島根原子力発電所 2号炉 地震による損傷の防止 (コメント回答)

[地盤の液状化強度特性]

令和 2 年 7 月
中国電力株式会社

審査会合における指摘事項に対する回答【No. 10】

液状化検討対象施設の選定及び解析手法選定フロー（建物,構築物）

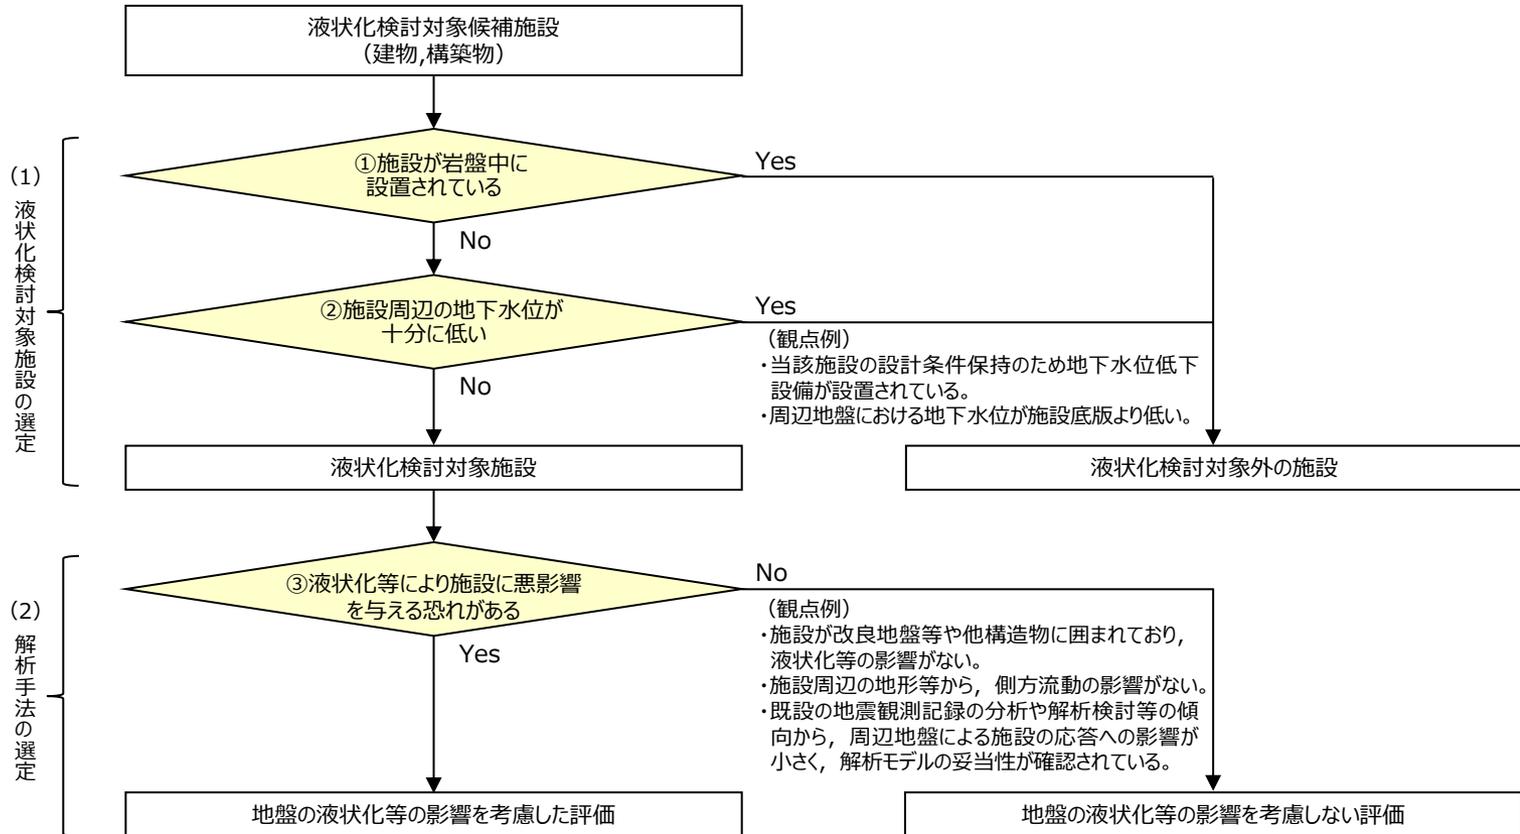
○液状化検討対象施設について、液状化による影響に対する基本的な設計方針を説明すること。その際、液状化検討対象施設から対象外とする観点も踏まえて説明すること。

■ 液状化検討対象候補施設（建物,構築物）について，液状化検討対象施設の選定及び解析手法選定フローを以下に示す。
